# 大洗研究所廃棄物管理事業変更許可申請の概要

令和4年5月19日

国立研究開発法人日本原子力研究開発機構

高速炉・新型炉研究開発部門 大洗研究所

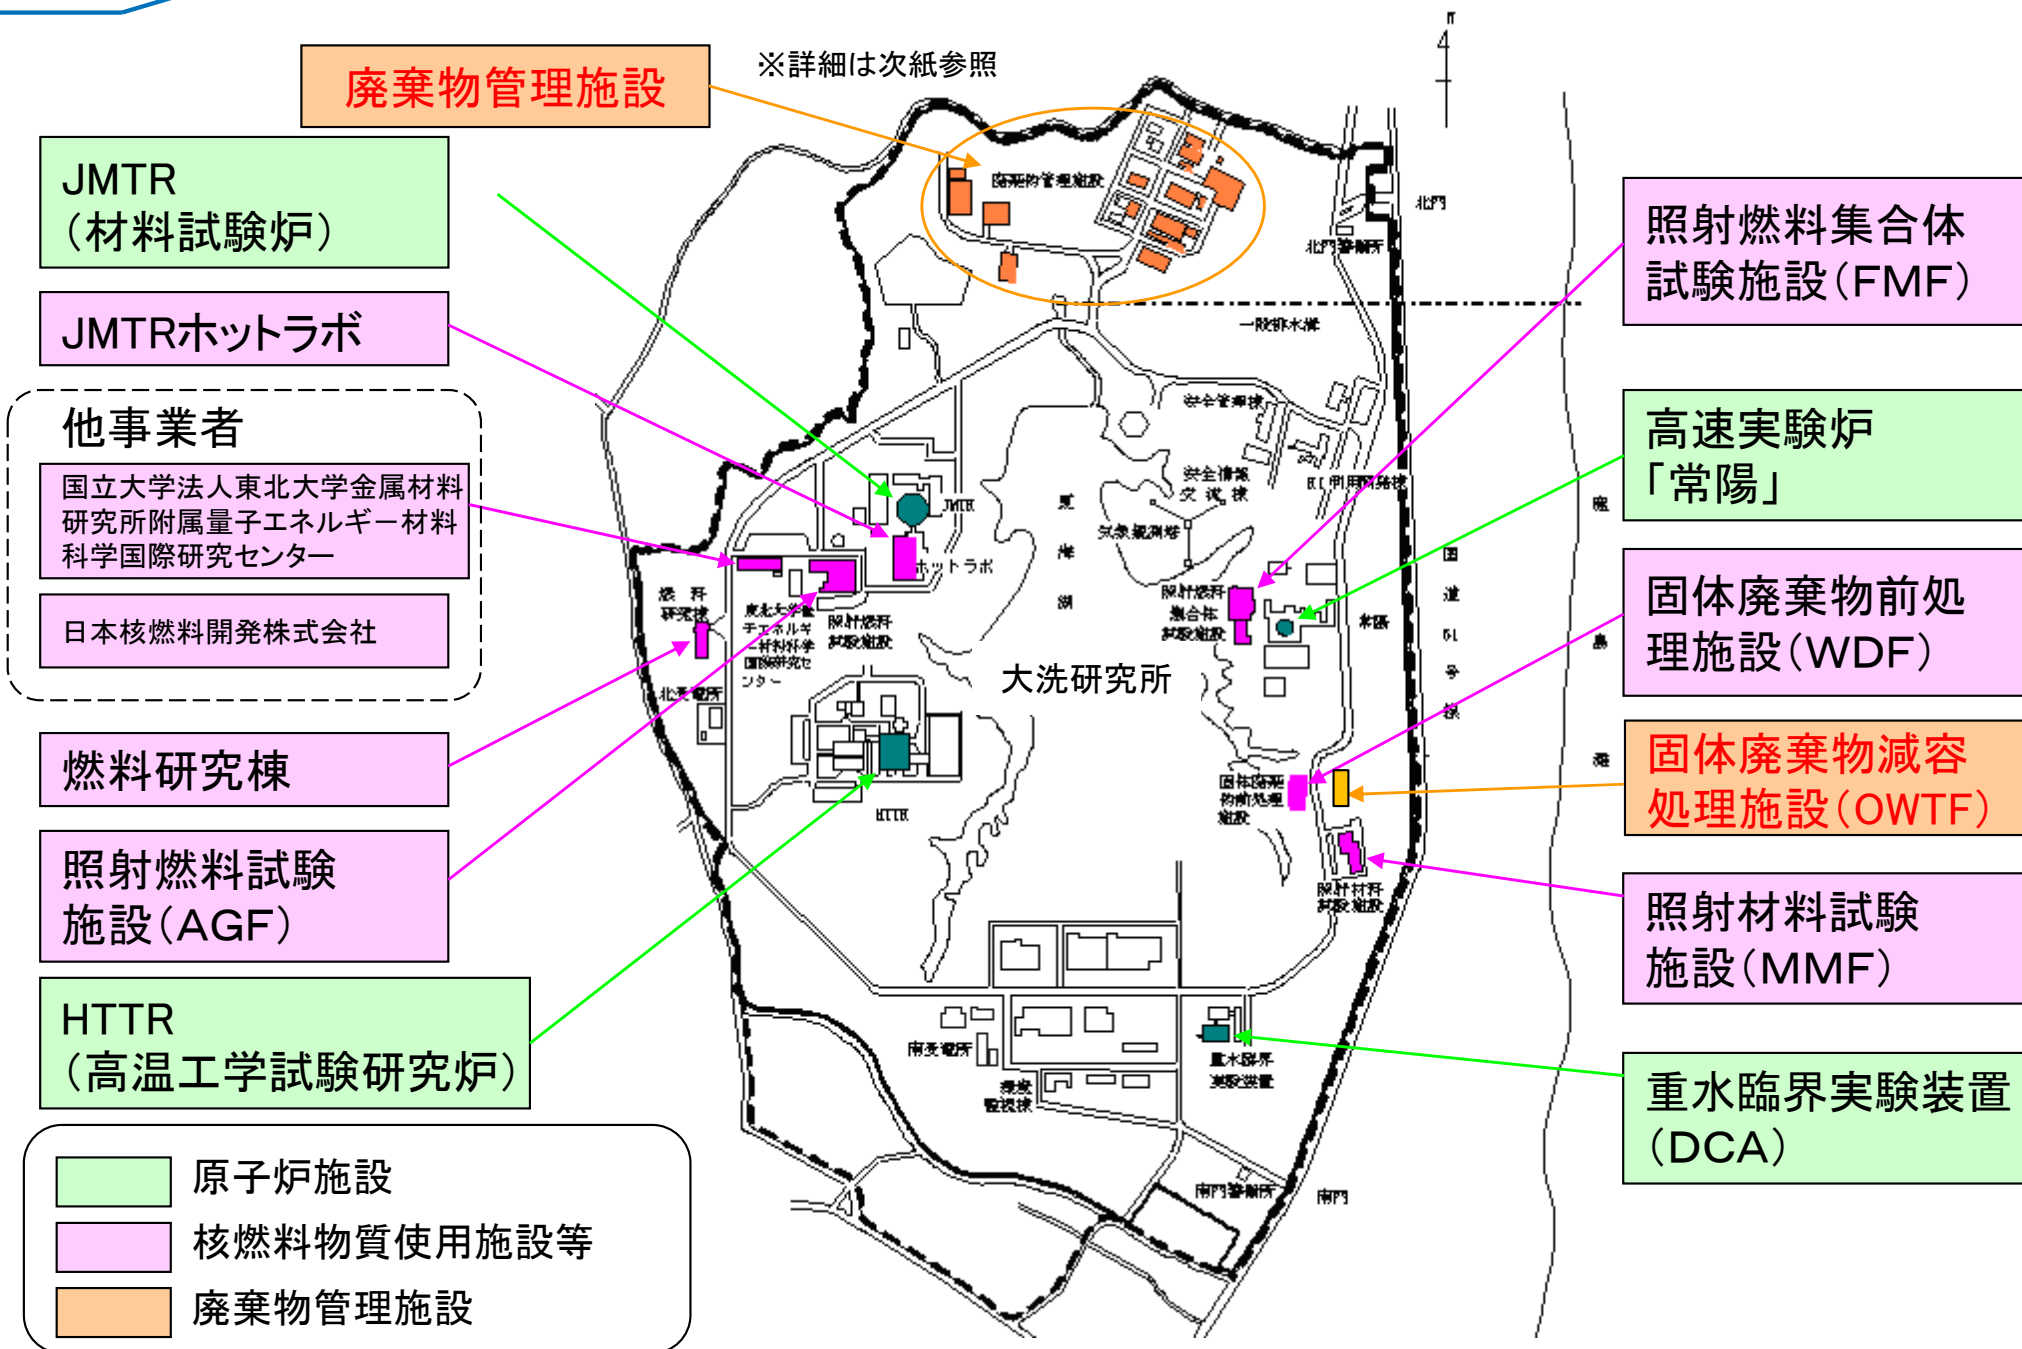
共用施設の一部について、大洗研究所(北地区)原子炉施設と廃棄物管理施設が、それぞれ自身の設備として記載しているため、管理の合理化を目的に、所管を明確にする。

- ・放射線管理施設のうち固定モニタリング設備
- ・通信連絡設備のうち緊急時対策所に設置する加入電話設備(固定電話、携帯電話、ファクシミリ、衛星携帯電話)及び構内一斉放送設備

また、移動モニタリング設備は、原子力事業防災業務計画において原子力防災資機材の一部として備えており、廃棄物管理施設から除外する。

## ②有機廃液一時格納庫の使用の停止、 $\beta$ ・ $\gamma$ 固体処理棟Ⅲの有機溶媒貯槽を液体廃棄物の受入れ施設にする変更(1/2)

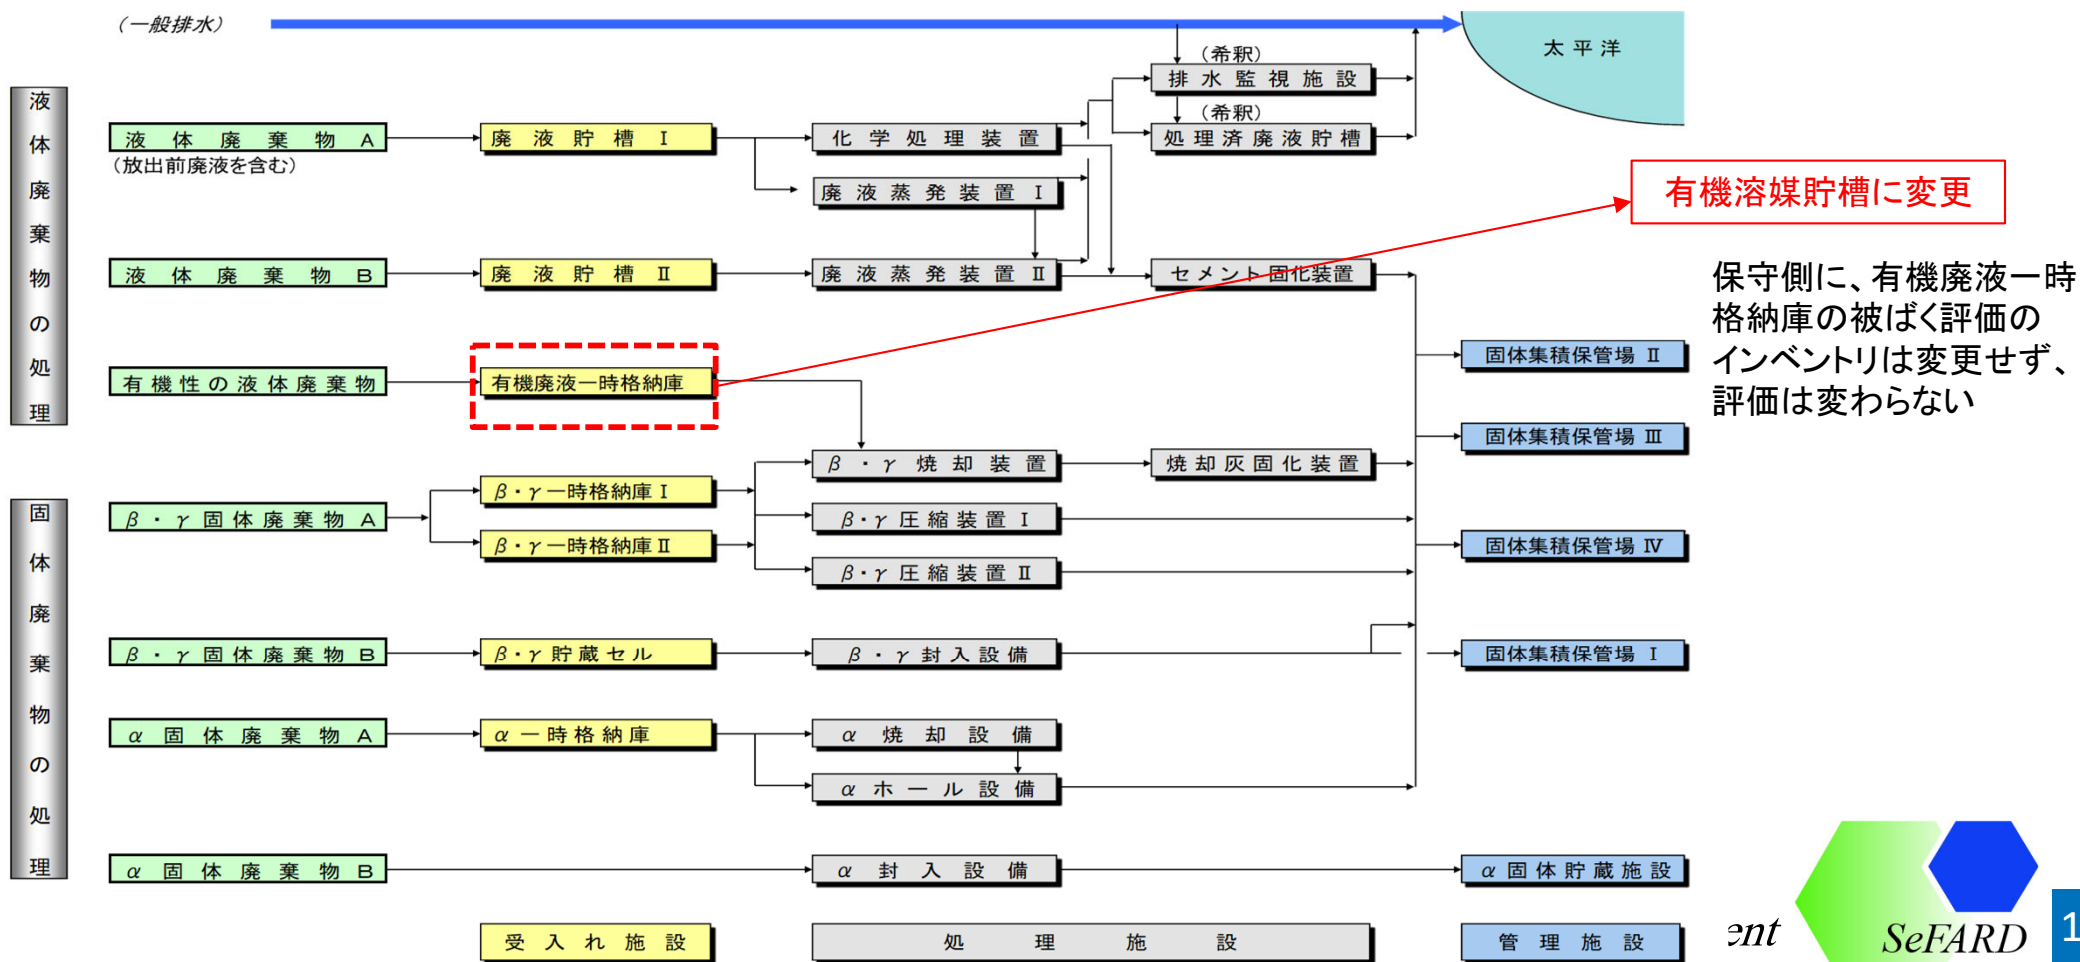
有機性の液体廃棄物(有機廃液)は、有機廃液一時格納庫にて受入れ及び一時保管した後、 $\beta$ ・ $\gamma$ 固体処理棟Ⅲに移送し、 $\beta$ ・ $\gamma$ 焼却装置にて焼却処理している

直接 $\beta$ ・ $\gamma$ 固体処理棟Ⅲへ有機廃液を運搬し、処理することができるように、 $\beta$ ・ $\gamma$ 焼却装置の一部である有機溶媒貯槽を液体廃棄物の受入れ施設とし、有機廃液一時格納庫の使用を停止する

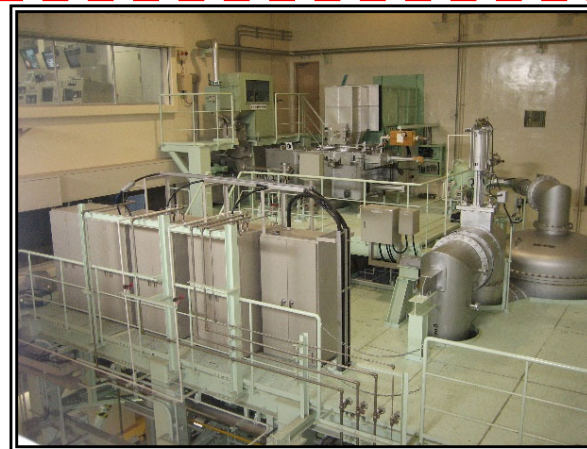
②ドラム缶からポリビンへと有機廃液を移し替え

①ポリビンにて各施設から受け入れる

③有機廃液を $\beta$ ・ $\gamma$ 固体処理棟Ⅲ(有機溶媒貯槽;96ℓ)へ入れる

④有機廃液を焼却炉内へ噴霧し処理を行う

### ③ 化学処理装置等の使用の停止(1/3)

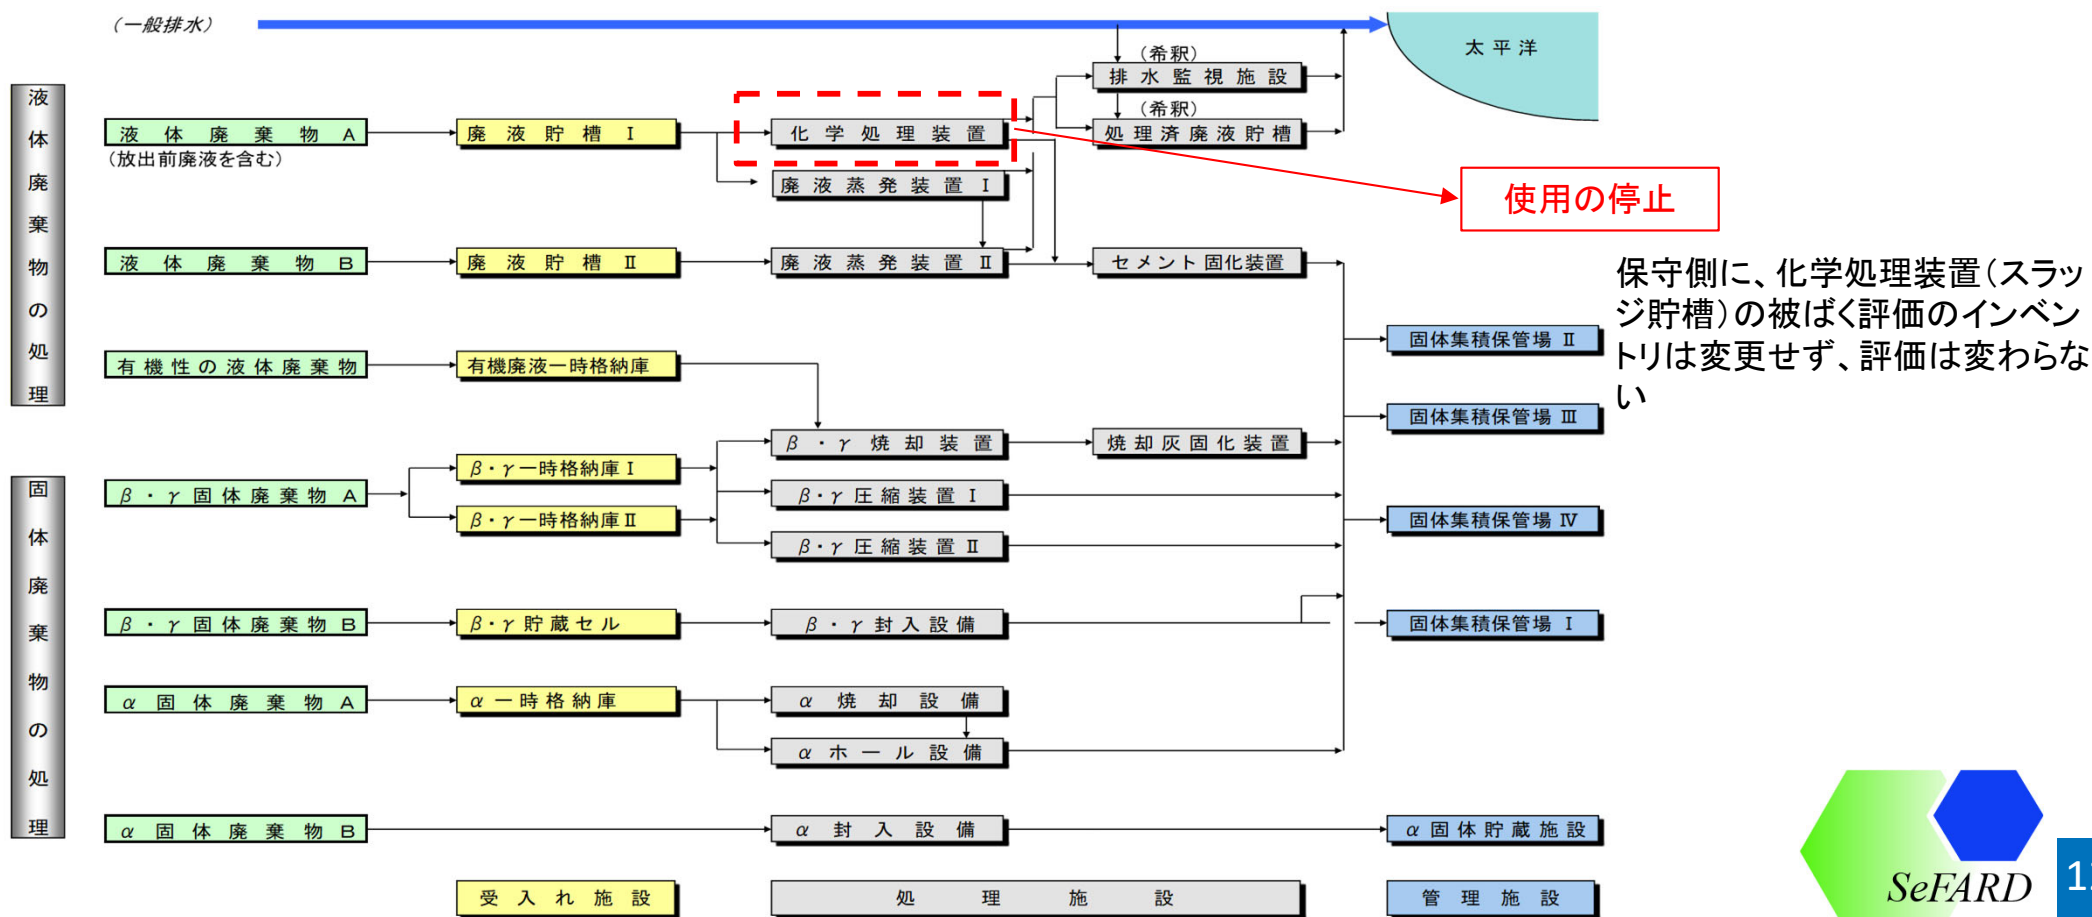
廃液処理棟の化学処理装置は、液体廃棄物Aのうち、物理的・化学的性質が安定した、主に材料試験炉(JMTR)から発生する一次冷却水を処理するための装置である。

材料試験炉(JMTR)の廃止措置計画認可(令和3年3月17日)により一次冷却水の発生量が減り、液体廃棄物は廃液蒸発装置 I での処理も可能であることから、化学処理装置の使用を停止する。

今後発生する材料試験炉(JMTR)からの一次冷却水は、廃液蒸発装置 I を使用して処理

化学処理装置の使用の停止に伴い「液体廃棄物C」の取り扱いも削除

### ③ 化学処理装置等の使用の停止(2/3)

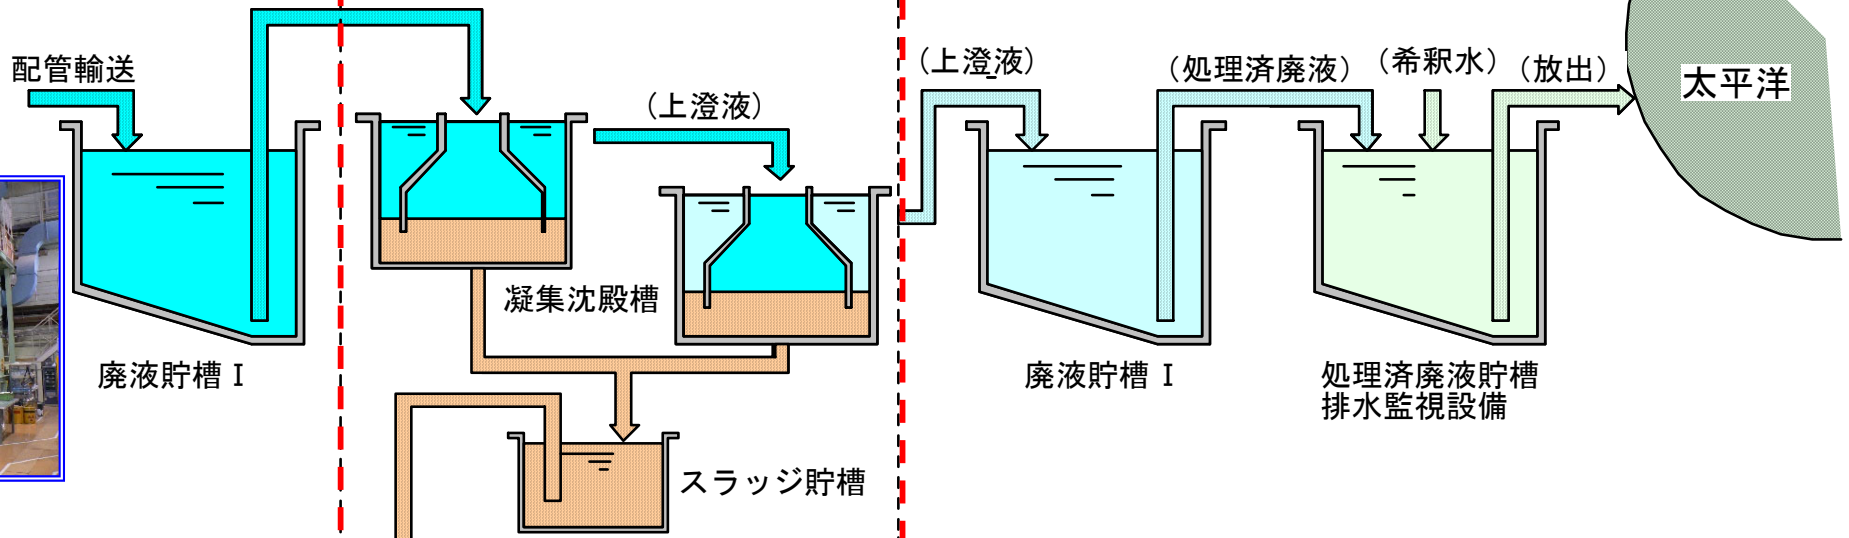
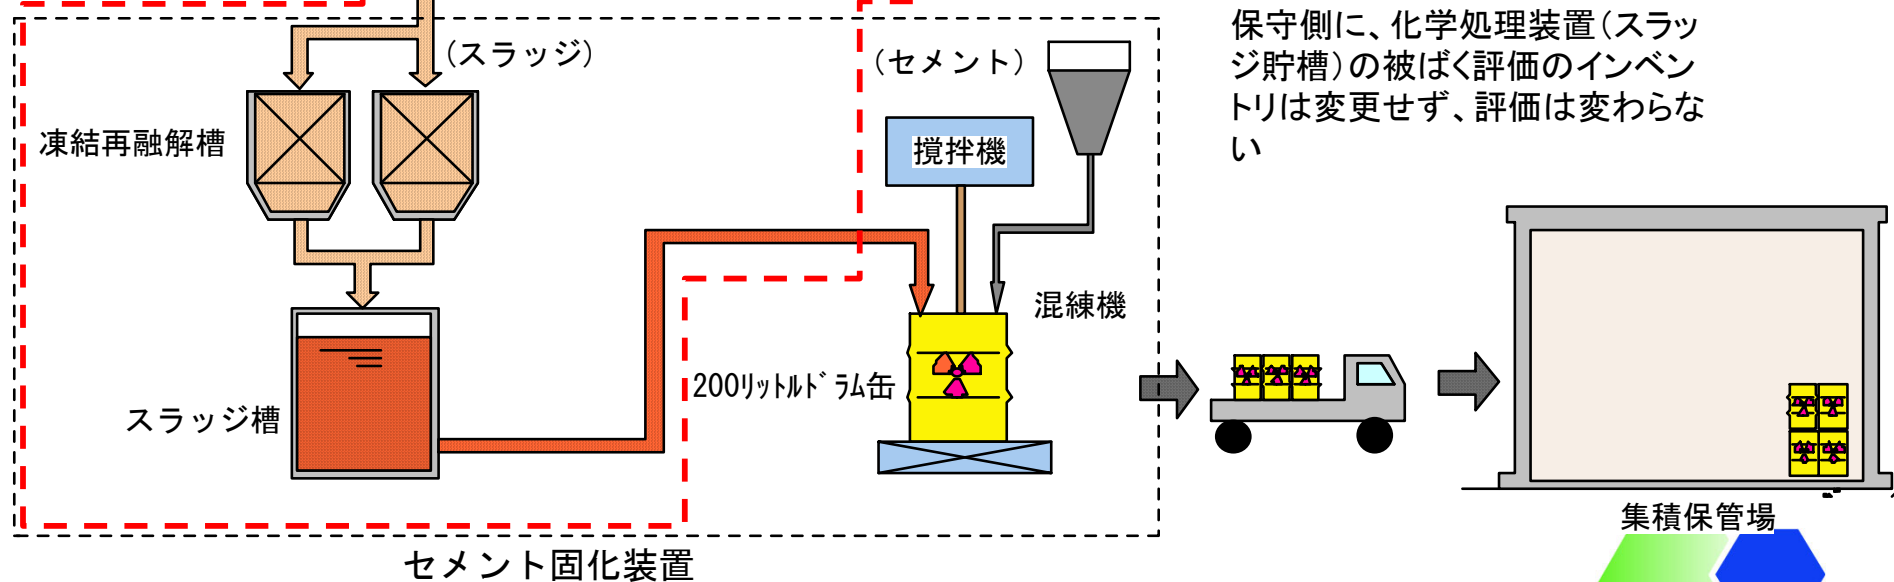
使用を停止する範囲(廃液蒸発装置 I のプロセスは残る)

保守側に、化学処理装置(スラッジ貯槽)の被ばく評価のインベントリは変更せず、評価は変わらない
